VILLE DE NANTES

RÉPONSES AUX QUESTIONS DES CANDIDATS

Consultation n°2026VN000053_AOO

Objet du marché : Reconstruction de l'école Freinet Angue Guépin à Nantes

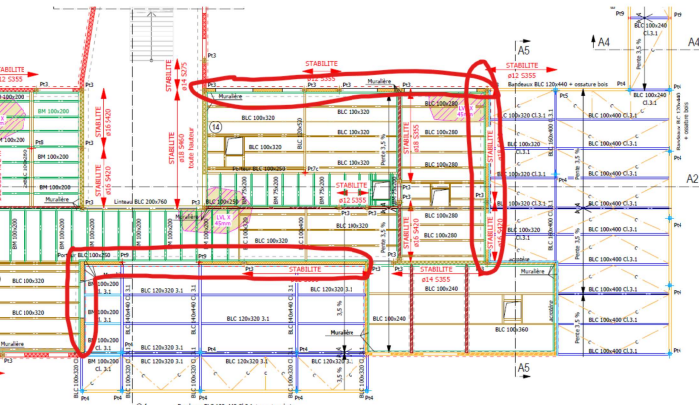
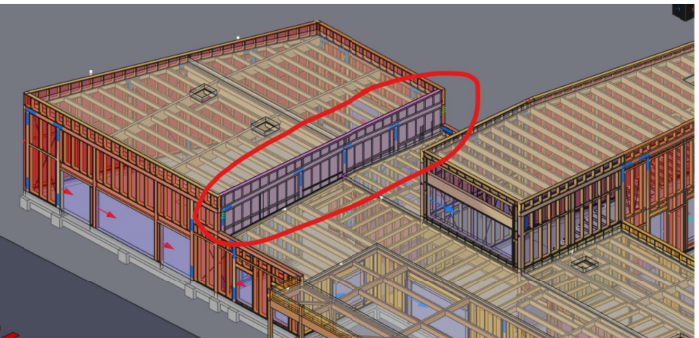
Question n°17 : Faut-il oui ou non une régulation HP flottante (demandée page 20), impliquant de la détente électronique (pas évoqué dans le CCTP...) sur l'évaporateur... plus onéreuse que de la détente thermostatique ??	Réponse n°17 : réponse apportée le 25/09/2026 Ne pas prévoir de régulation HP flottante.

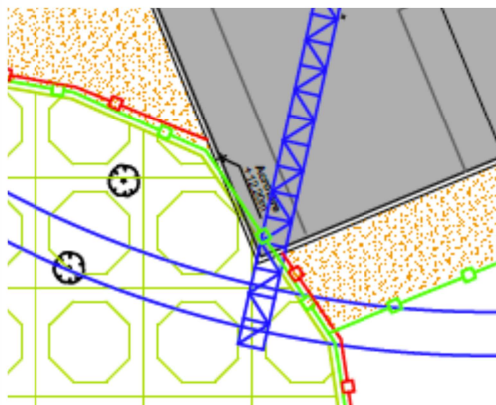
Rappel Question n°24 de la consultation MAPA Lot 04 Charpente : pourriez-vous svp nous préciser s'il est vraiment nécessaire d'isoler les acrotères des bâtiments enseignement et restauration ?	Réponse n°24 - MAPA : réponse apportée le 09/10/2026 Oui, les acrotères des bâtiments Enseignement et Restauration doivent être isolées pour limiter les ponts thermiques. Le fait d'isoler les acrotères évite des effets de condensation délétères dans les acrotères.
Rappel Question n°25 de la consultation MAPA Lot 04 Charpente : à l'article 04.2.8.1. il est demandé un parapluie de chantier. Au vu du coût et de la difficulté que ça posera à la réalisation de nos ouvrages (pour le levage notamment), pourriez-vous svp nous confirmer qu'il n'est pas nécessaire de prévoir de parapluie de chantier ? Nous saurons protéger nos ouvrages contre les	Réponse n°25 - MAPA : Il s'agit de prévoir à cet article la protection de vos ouvrages de charpente bois avant la pose des revêtements de façade et de l'étanchéité. Un échafaudage parapluie dans sa globalité n'est pas spécialement nécessaire.

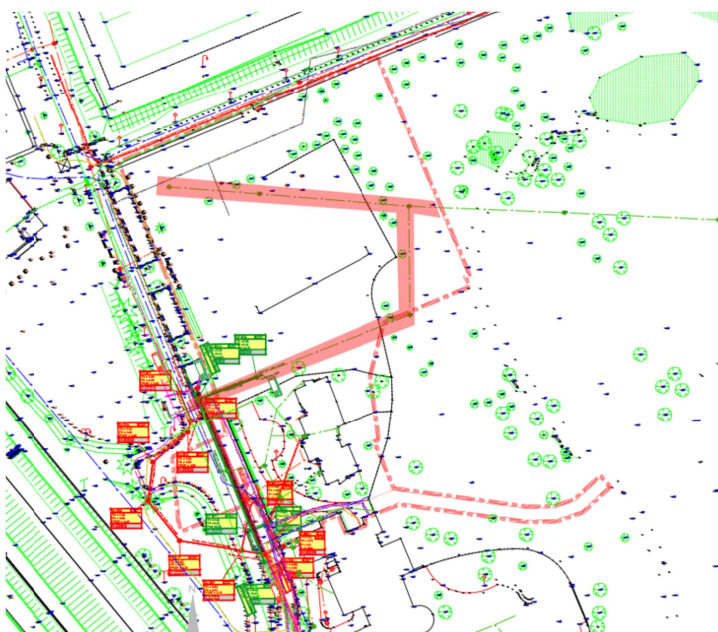
- RÉSEAUX CONSERVÉS ET À DÉPOSER. La réponse n°6 confirme la conservation du collecteur EU au nord et du collecteur EP traversant la parcelle d'ouest en est. Merci de préciser : (a) le linéaire concerné ; (b) si une inspection télévisée, un curage ou des remises en état de ces réseaux conservés sont attendus du lot 01 avant ou après travaux ; (c) la liste définitive des réseaux à déposer — le Ø400 fonte à 4 m de profondeur évoqué dans la question initiale n'ayant pas reçu de réponse explicite sur son sort — et ceux à obturer.

- (a) - Les linéaires concernés sont visibles sur le plan de l'existant, Attention toutefois, ces tracés proviennent d'un croisement entre les reports de DT et les relevés topographiques, nous ne sommes pas à l'abri d'en croiser d'autres sur la parcelle.
